Dodatek č.1 ke smlouvě o dílo ze dne 25.01.2019

účastníci uzavírají dodatek č.1 ke smlouvě o dílo ze dne 25.01.2019 na realizaci veřejné zakázky malého rozsahu nazvané „Smetanova 764 – úprava venkovních prostor“, kdy tímto dodatkem se mění:

na akci "Úprava veřejného prostranství Poliklinika, Smetanova 764, Kolín"

Vícepráce č.1

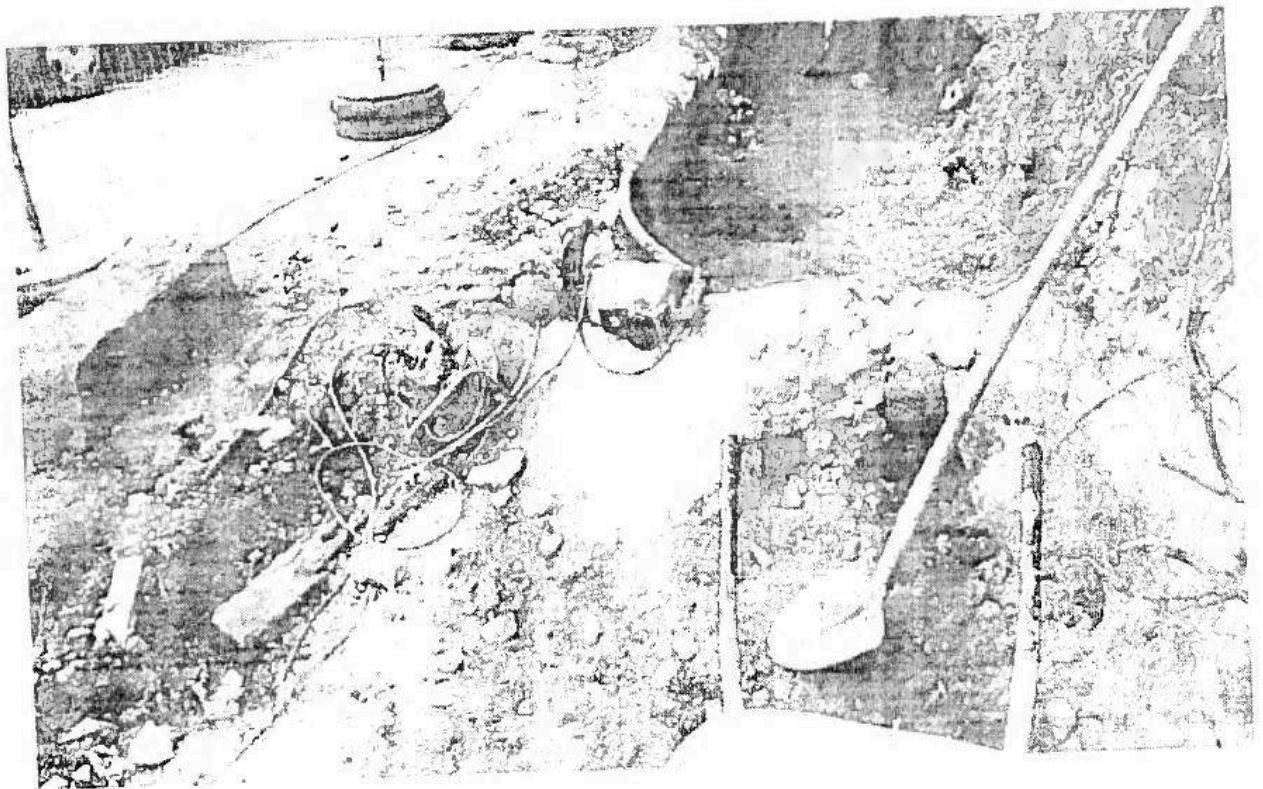
Přeložka kanalizace - severní část lékárny

Tyto vícepráce č.1 vyvstali při realizaci díla a nebyli obsaženy v původní PD. Jedná se o přeložku části kanalizační přípojky do objektu polikliniky, jenž byla odkryta při zemních pracích a bylo nutné v prostoru parkovacích míst potrubí přeložit s větším krytím.
S cenou a způsobem realizace souhlasím.

Vícepráce č.2

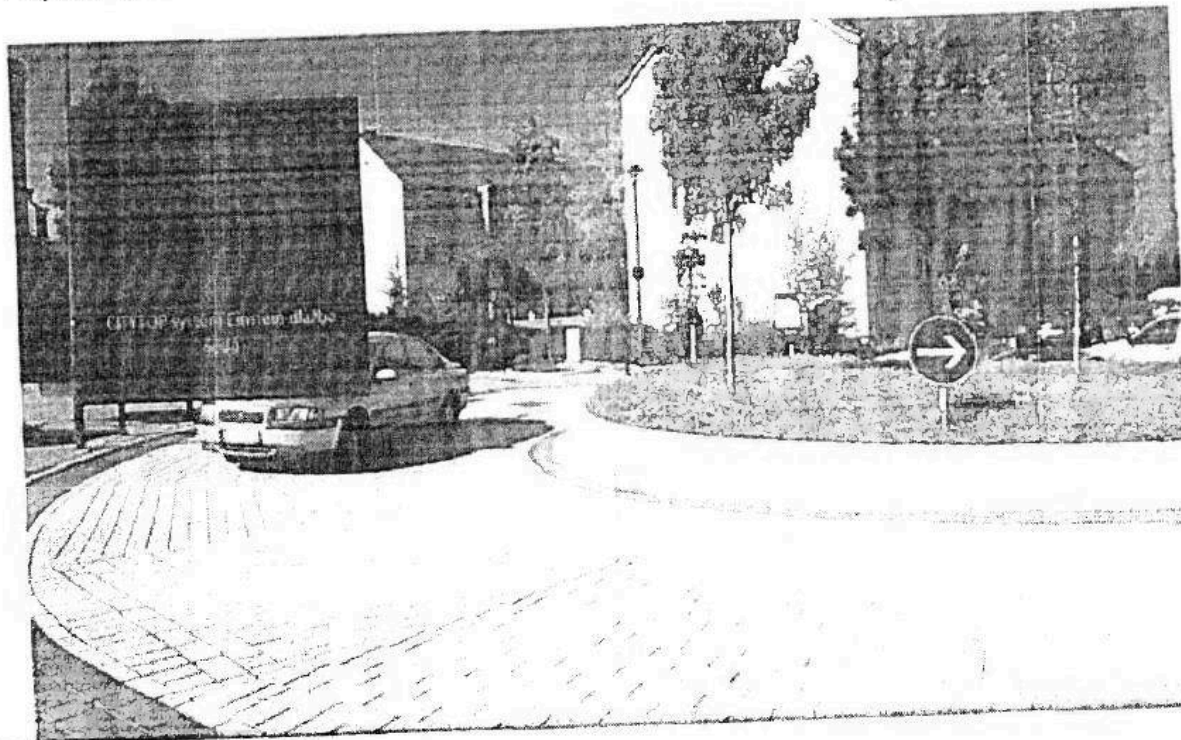
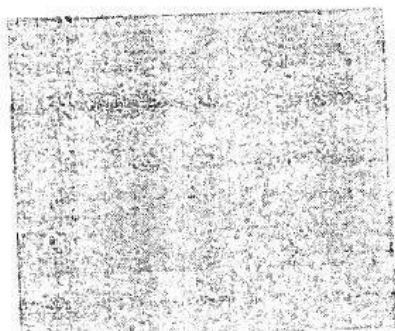
56 Komunikace - pojezdová dlažba

Vícepráce č.2 obsahují cenovou úpravu pojezdové a pochozí dlažby dle výběru a požadavků architekta města, vzhledem k cenám v naceněném VV, jenž je obsažen v SOD. Došlo k navýšení, ale i k ponížení jednotkových cen materiálu dle specifikace.
S cenou souhlasím.

Vícepráce č.5

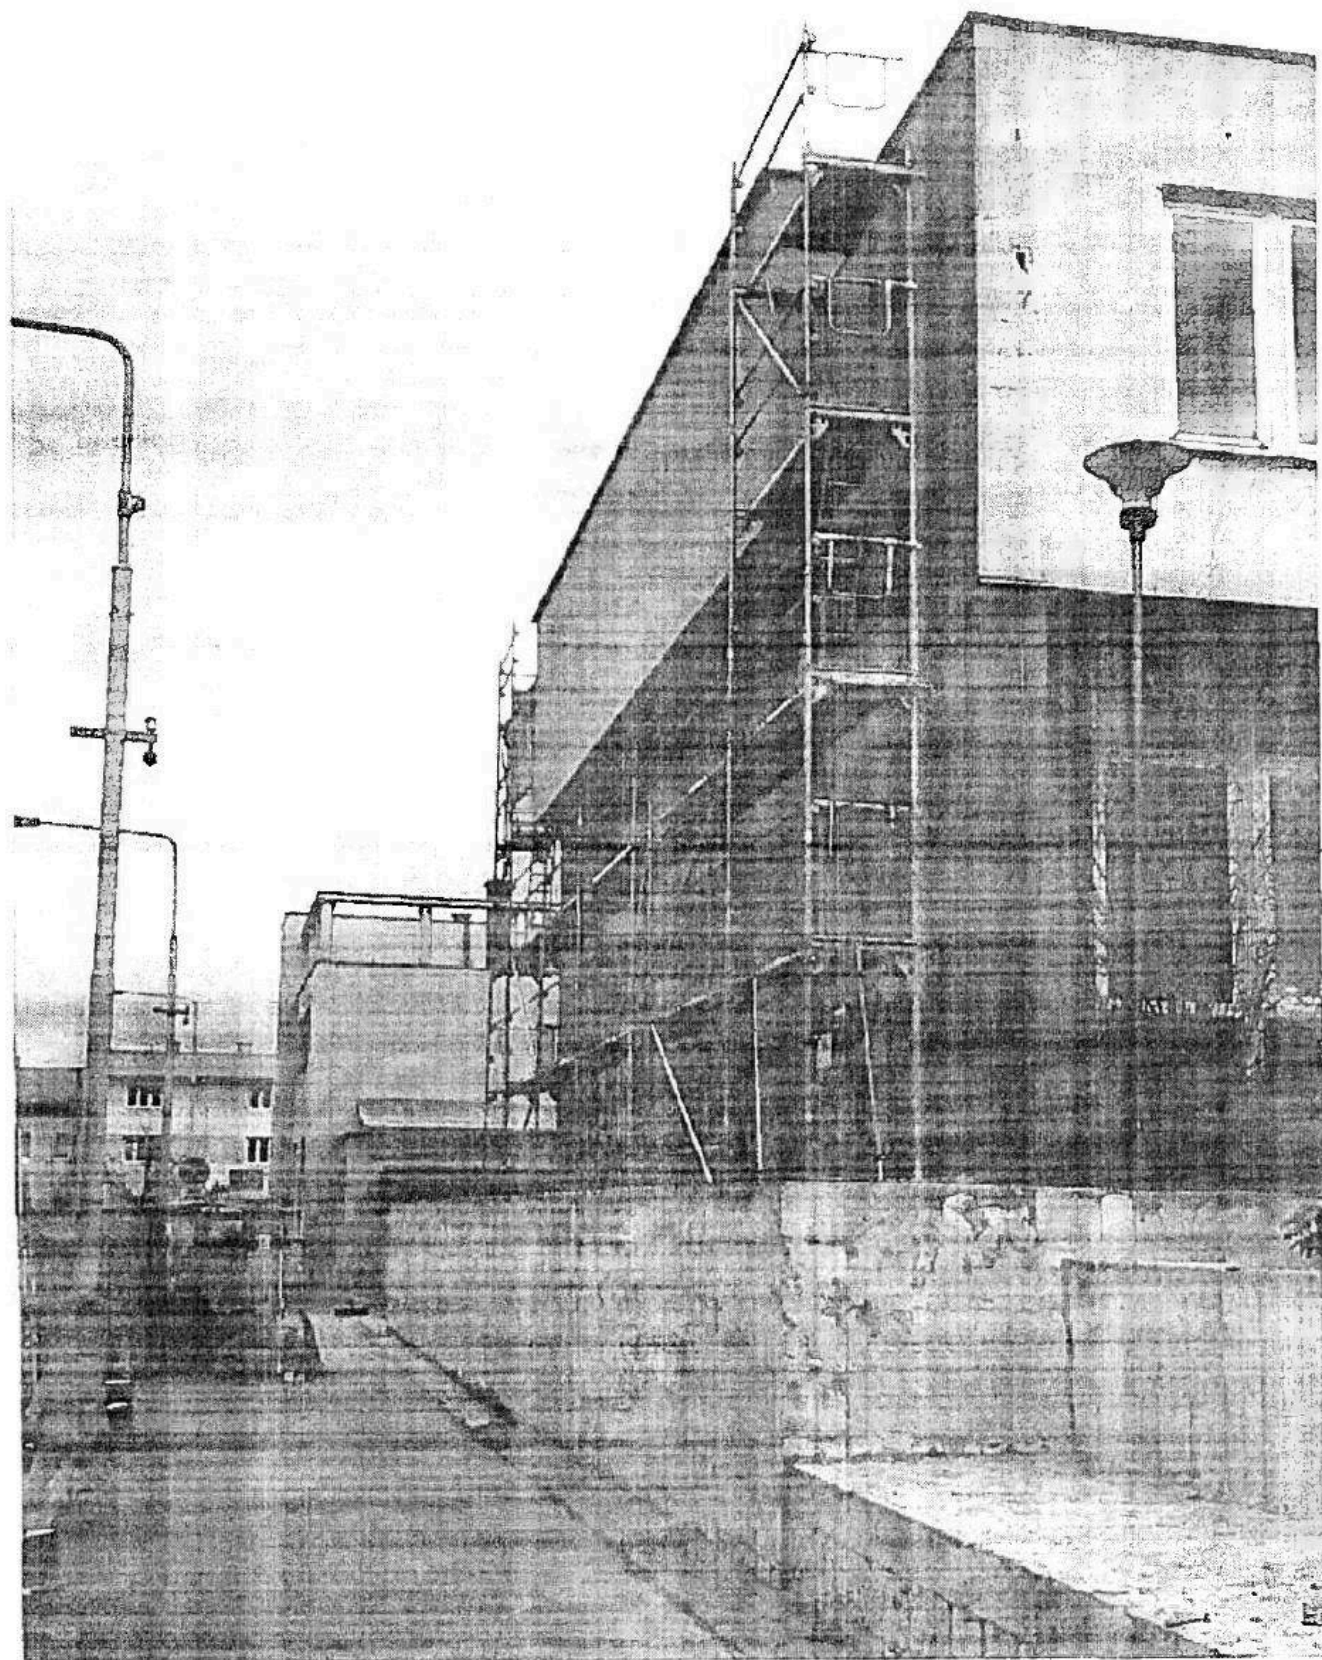
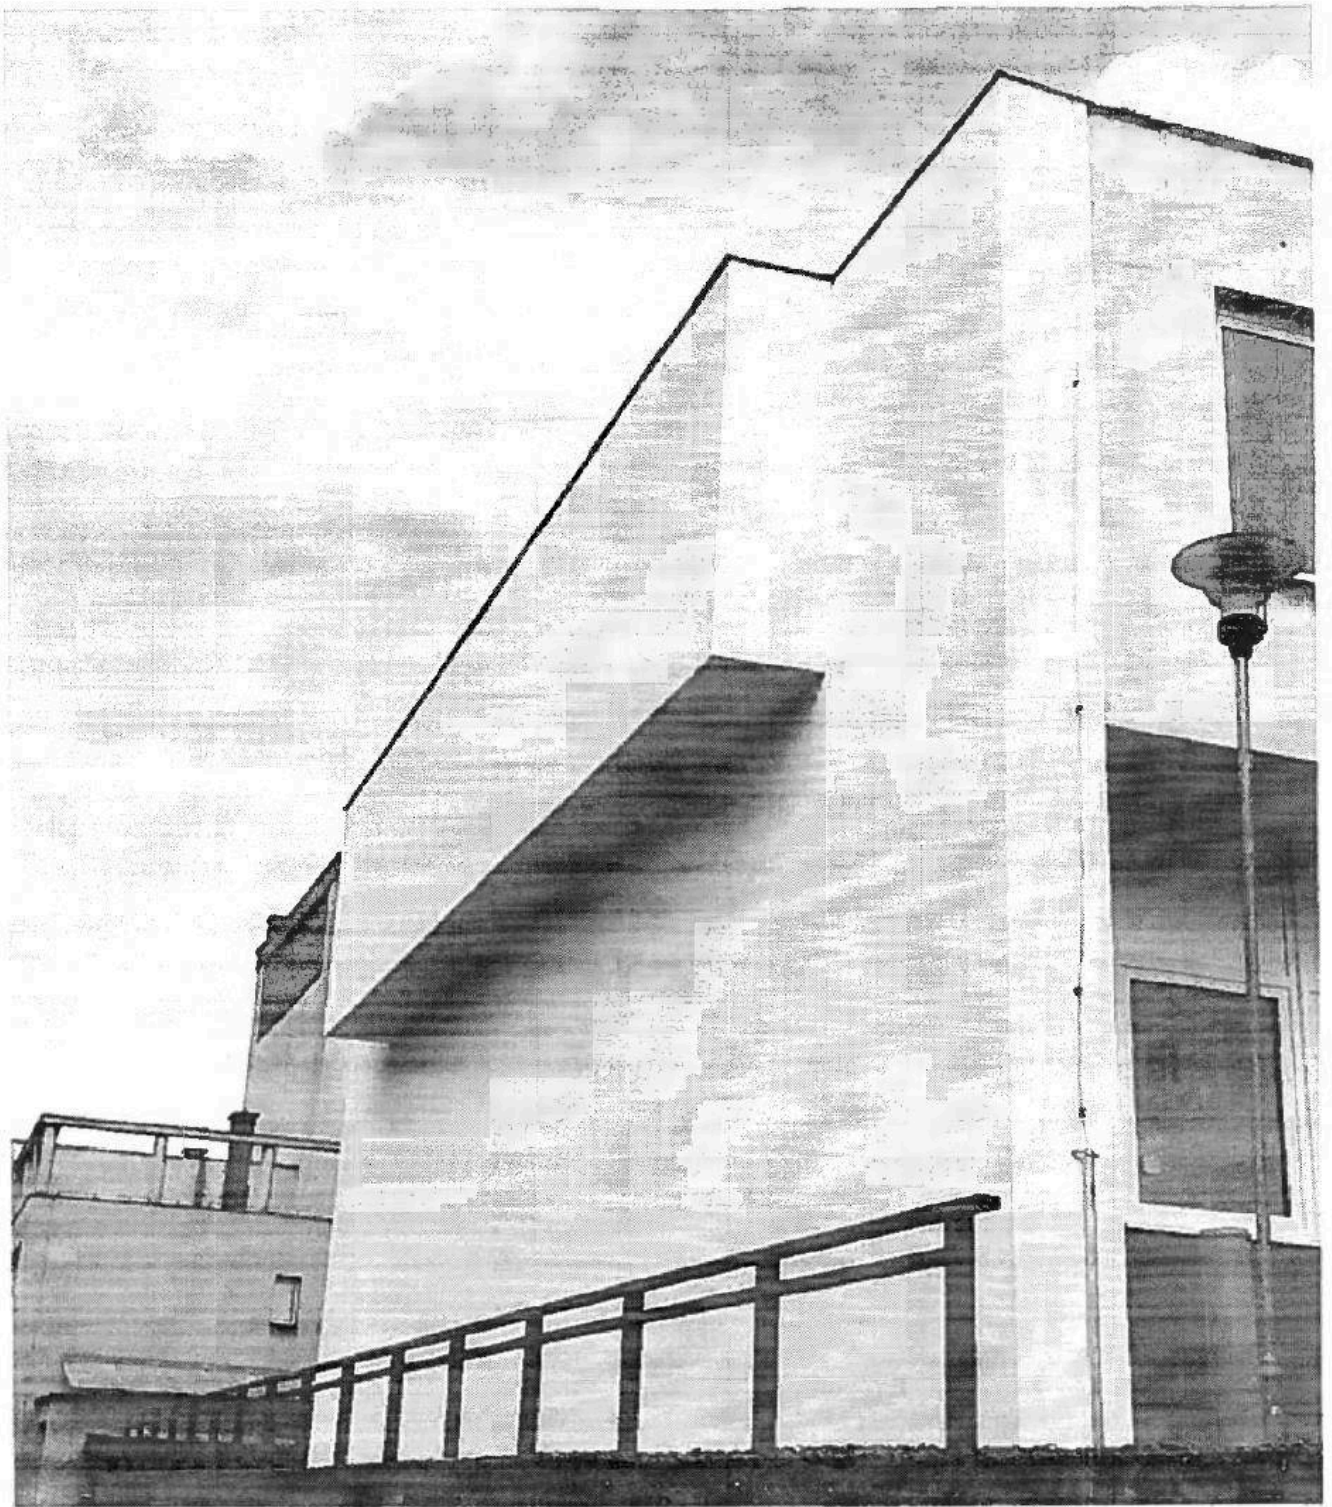
SO-05 Fasáda + KZS výčelníku na štitové zdi lékárny

V rozpočtu víceprací č.5 je zvětšen rozsah prací na fasádě objektu, kdy byla nad rámec VV i PD provedena fasáda štítu celá, včetně výčelníku, jenž neměl být realizován. Po dohodě byla realizována dle požadavků objednatele.
S rozsahem a cenou souhlasím.

Vícepráce č.6

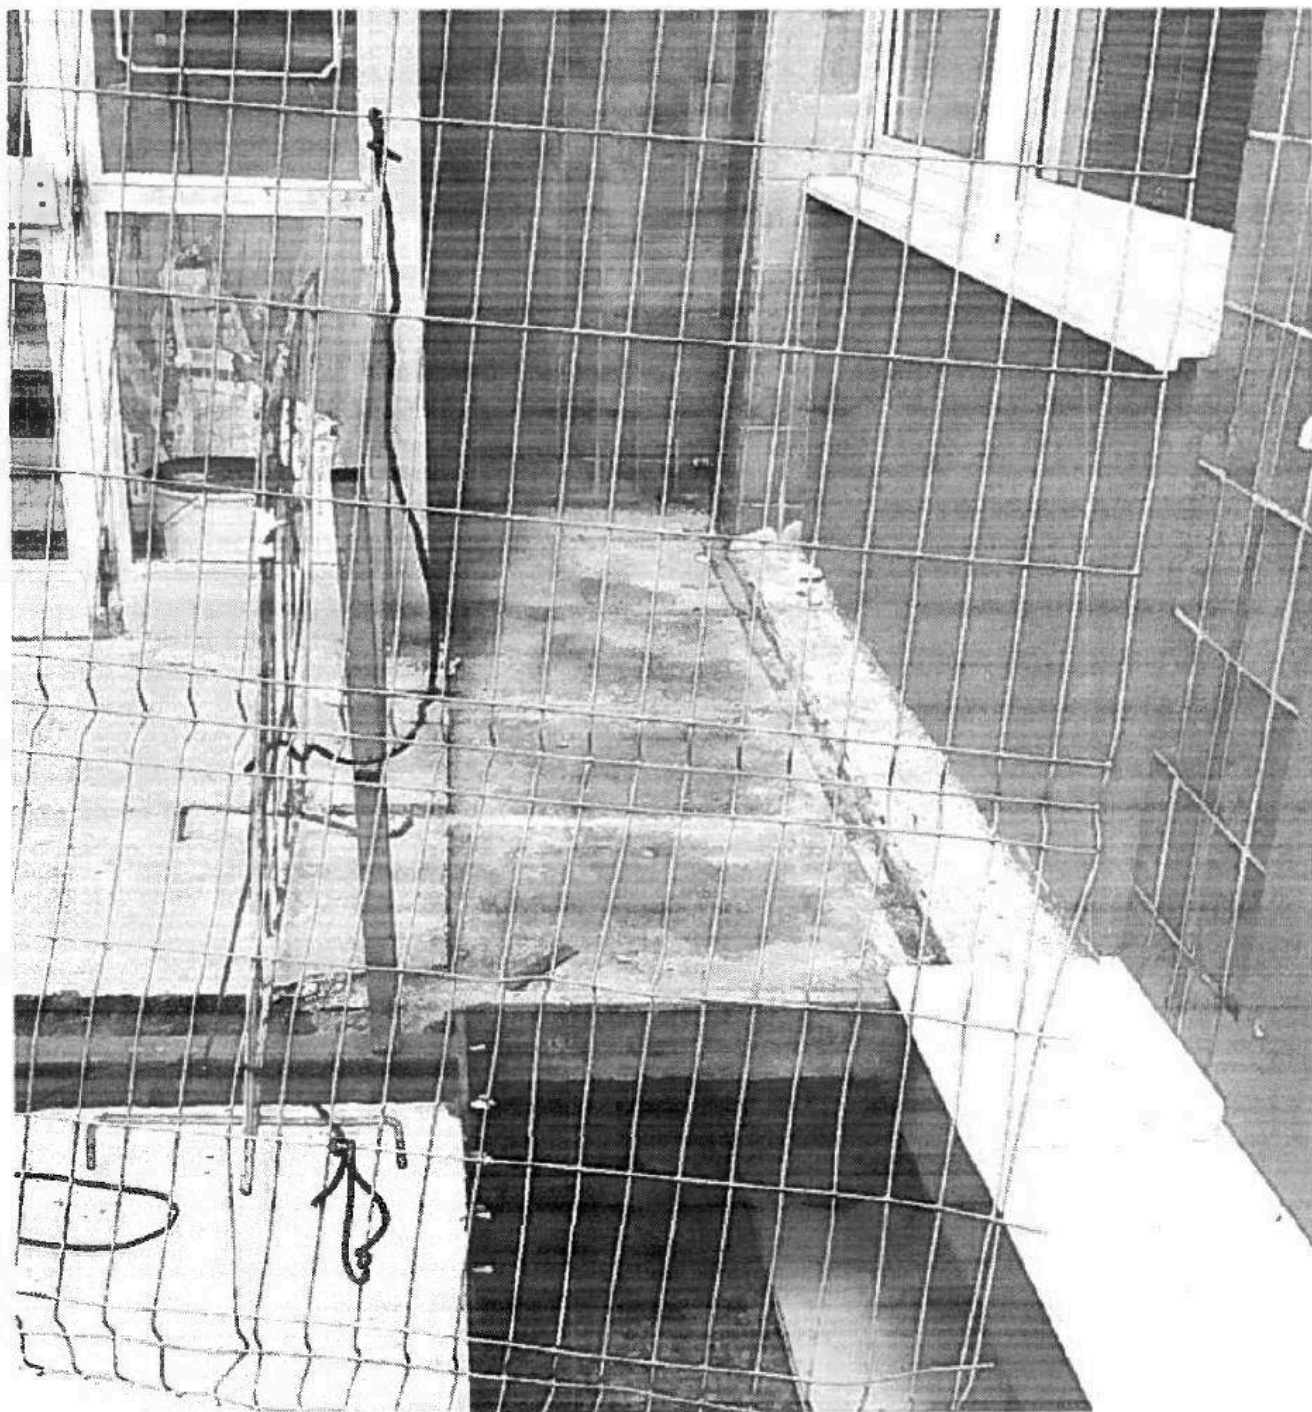
Prodloužení podesty - vstup do lékárny

Tyto vícepráce jsou provedeny dle požadavků objednatele a řeší zvětšení plochy podesty vstupního schodiště do lékárny tak, aby byla podesta spojena s přilehlou stěnou objektu a vyplněna mezera, která nebyla nevhodná. Toto řešení umožní lepší údržbu objektu a dojde ke zvětšení vstupní podesty.
